(株)阿部商会による THULE 製ルーフ・ラック取り付けキットの自主改善の実施について

(株)阿部商会が後付け部品として販売した THULE 製ルーフ・ラック取り付けキットについて以下のとおり自主改善を実施する旨報告がありました。

改善箇所説明図

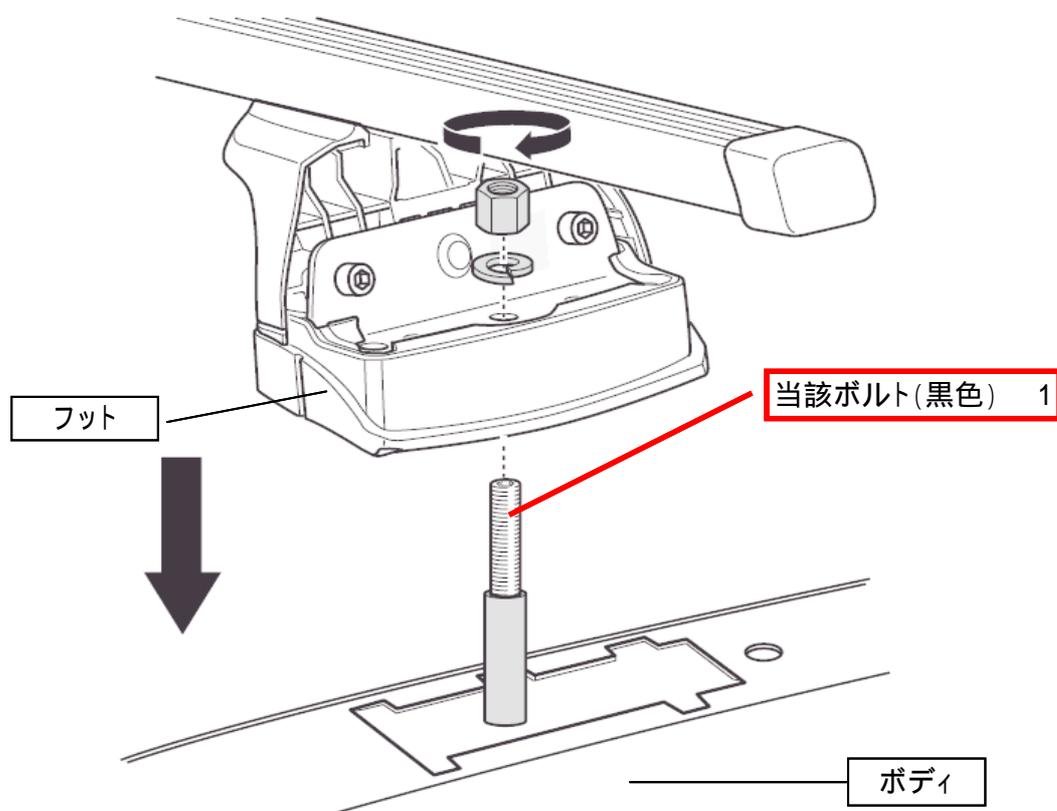
1.不具合の状況

ボディとフットを固定するボルト(1)の強度が不十分なものがあり、その為、そのまま使用を続けると走行中の振動等によりボルトが折損し、最悪の場合、キャリアが脱落するおそれがあります。

2.改善の内容

該当する取り付けキットを使用しているボルトを対策品のボルトと交換を致します。
